IMPIANTO DI INCENERIMENTO
RIFIUTI NON PERICOLOSI

PROGETTO DI VARIANTE
“Revamping per adeguamento tecnologico”

Documentazione integrativa

Manzano, 25/07/2019

Fig.1 Prospetto Est / Stato di progetto

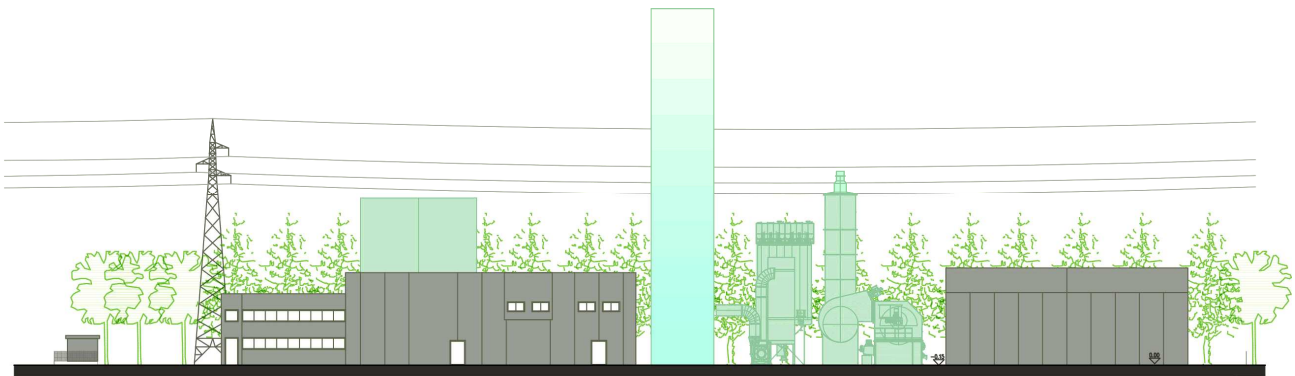
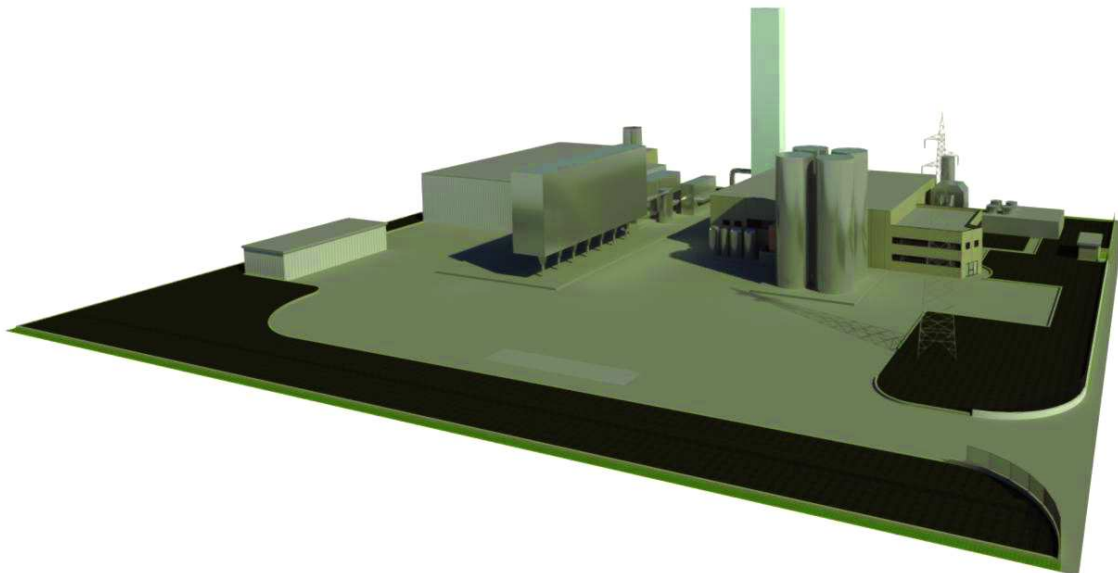
nella relazione che accompagna il progetto si afferma che l'impatto visivo del nuovo impianto è sostanzialmente modesto, difficilmente percepibile dal territorio circostante: in realtà il nuovo impianto ha una dimensione planimetrica (tettoia) di ml 60x21 e altezza di 22 m; inoltre, sono presenti due camini (uno per il nuovo impianto e uno, di adeguamento, per l'impianto esistente) alti 35 m (quasi quanto i tralicci dell'alta tensione); viene a modificarsi completamente il profilo dell'area e l'impatto paesaggistico;

La relazione paesaggistica in corso di elaborazione non si limiterà a valutare l'impatto dell'impianto delineato dal proponente ma suggerirà soluzioni progettuali volte sia a mitigare la presenza delle nuove componenti sia ad indirizzare la percezione visiva dell'utente verso elementi di pregio dal punto di vista architettonico-paesaggistico.

In accordo con tali premesse, al fine di mitigare la presenza dei due nuovi camini, verrà predisposto un nuovo organismo edilizio dalle linee essenziali di altezza tale da inglobare al suo interno i due nuovi camini; questi ultimi saranno infatti racchiusi all'interno di un parallelepipedo snello a base rettangolare. Fulcro compositivo del nuovo sistema impiantistico, fungerà da nuovo elemento identitario per quanto riguarda l'intero stabilimento. Al fine di attenuare la presenza della torre nello skyline complessivo, si adotterà una finitura cromatica che privilegerà i toni dei grigi e degli azzurri, tale da consentire un migliore inserimento.

Per quanto concerne la nuova copertura (involucro), si ribadisce che non verrà realizzata non solo in quanto, qualora venisse realizzata, risulterebbe di rilevanza edilizia ai fini della classificazione dell'intervento come "ampliamento", ma perché interferirebbe all'interno del paesaggio complessivo del sito. Data la sua morfologia,

Si riportano qui di seguito alcuni elaborati grafici per facilitare la lettura dell'impatto visivo del nuovo impianto.
